Referència: 1944 Materials: SMMA

Denominació: Tarro 50 Redondo T-22 Bi-iny Data: 17-03-2021

Motiu informe: Dimensional, comparativo y funcional de las pruebas para este tarro con la

modificación de la preforma 1943.

Plano: Fecha 13-01-2015

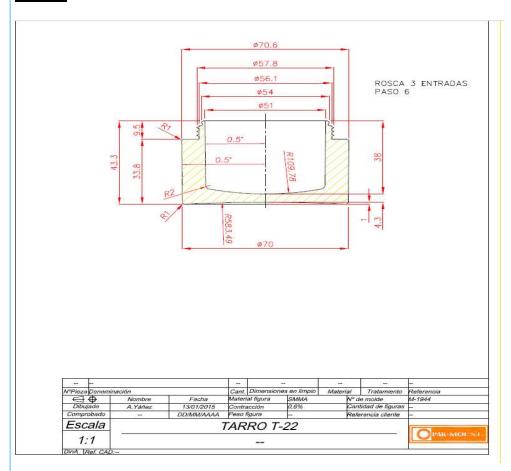
**DIMENSIONAL:** Figuras marcadas con Punto en rosca (.) y (..), sus valores fueron los siguientes:

Destacando la perdida de profundidad con respecto a la preforma anterior de 4 milésimas, como novedad. El anclaje de la fig (.) está por debajo de límite inferior pero muy poco y también ha sido su comportamiento general con la anterior preforma.

El montaje se realiza en la montadora plana N23 de la sala C, el montaje se realiza con total normalidad sin encarar los cubiletes, sin vaselina sin calor, quedan bien montados sin rotura y sin mayor esfuerzo, los mismos se desmontan con facilidad. Ni en blanco ni en Metalizado tocan ni en la base ni en el cuerpo, aun cuando se tiene menos profundidad. La distancia entre tapa y tarro es de aproximadamente 0.05mm y 0.1mm sin rascar el hombro.

- <u>2.- Atributos:</u> Todos y cada uno de los tarros que se evaluaron tienen defectos de inyección sino es burbuja es pico negro, con algún chispeados.
- 3.- Prueba de Envejecimiento: se colocan en estufa muestras: en blanco y metalizado, vacías y con crema el día de hoy a las 17:00 para evaluar su respuesta al cracking.

Si bien es cierto funcionalmente el montaje es correcto, aún cuando en la profundidad hay una pérdida de 4 mm y sus medidas presentan comportamiento similar a su histórico previo. No se puede dar por aprobadas hasta que no se corrijan los defectos por atributos, que pudieran implicar ajuste en el proceso y posibles cambios en las variables consideradas en este informe. Sumado a ello se ha de esperar su comportamiento frente al cracking que nos brinde las garantías necesarias.
